# MBDLE 밸브 구조 변경건

< 사진 1 >

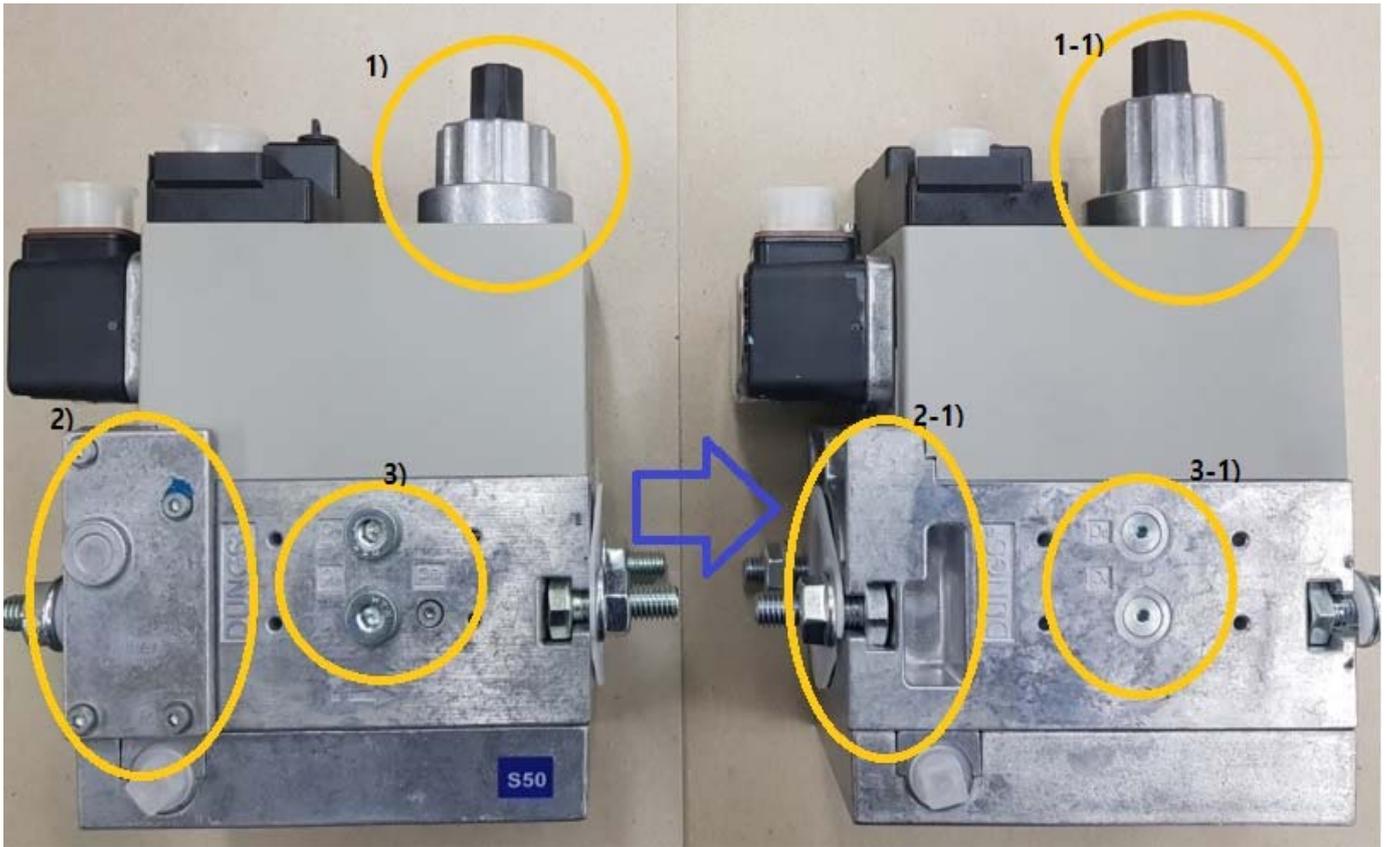
## 1) Hydraulic 변경 < 사진 1 참조 >

기존 반달 모양에서 육각 모양으로 변경  
제품의 표준화를 통해 제품 간소화  
제품 재 조립시 조립하면서 유량이 변경되는 현상 최소화

< 사진 2 >

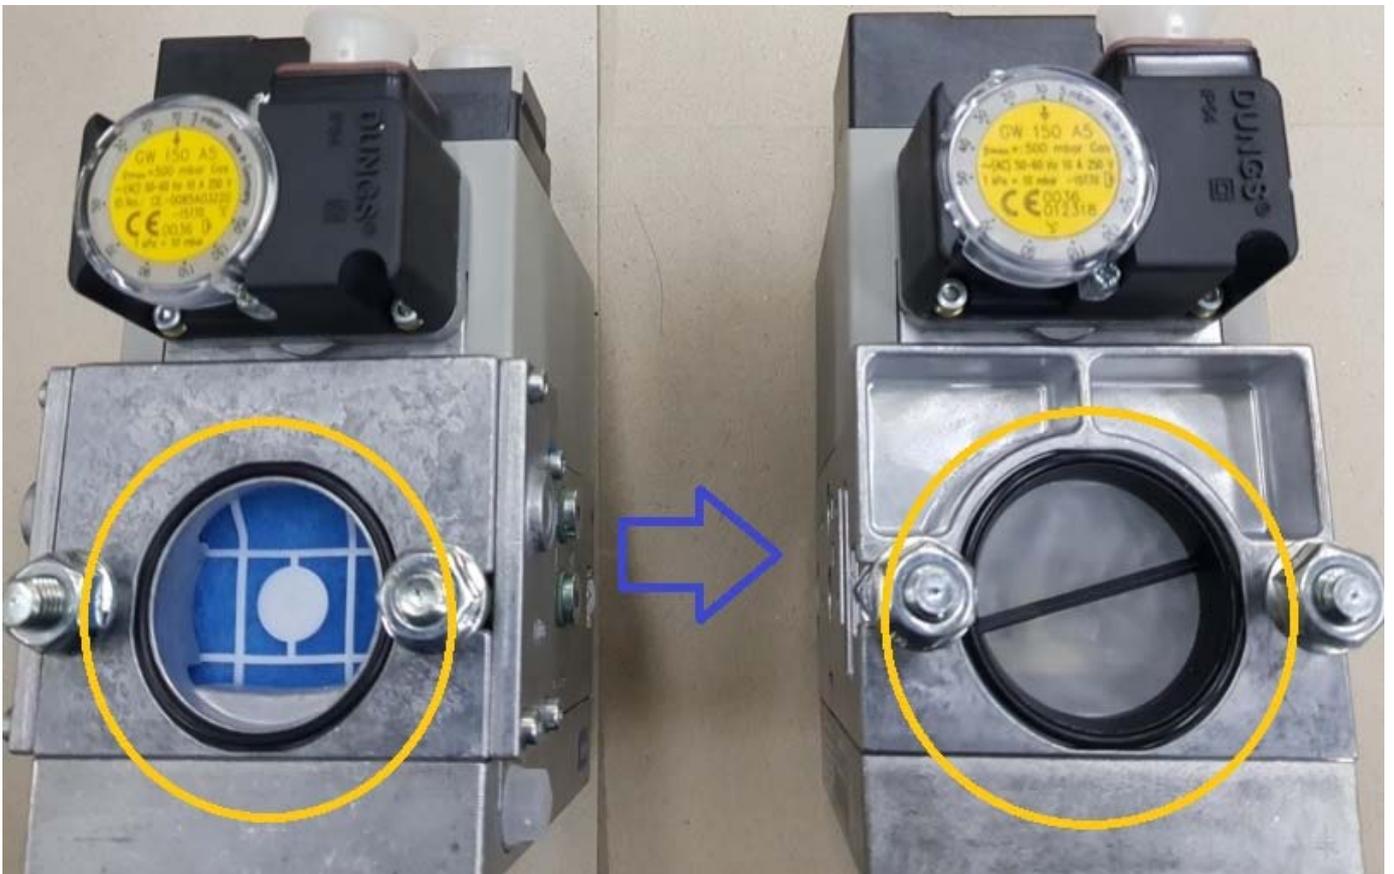
## 2) 필터 변경 < 사진 2 참조 >

기존 부직포 필터에서 철망으로 변경  
기존 필터 세척 후 재 조립시 o-ring 이 찢겨지거나 배치가 잘못되어 누설되는 문제가 해결  
부직포 필터 사이에 이물질이 끼어 필터가 막히는 문제 해결  
필터를 분해하기 위해서는 배관에서 분리해야 하는 불편함
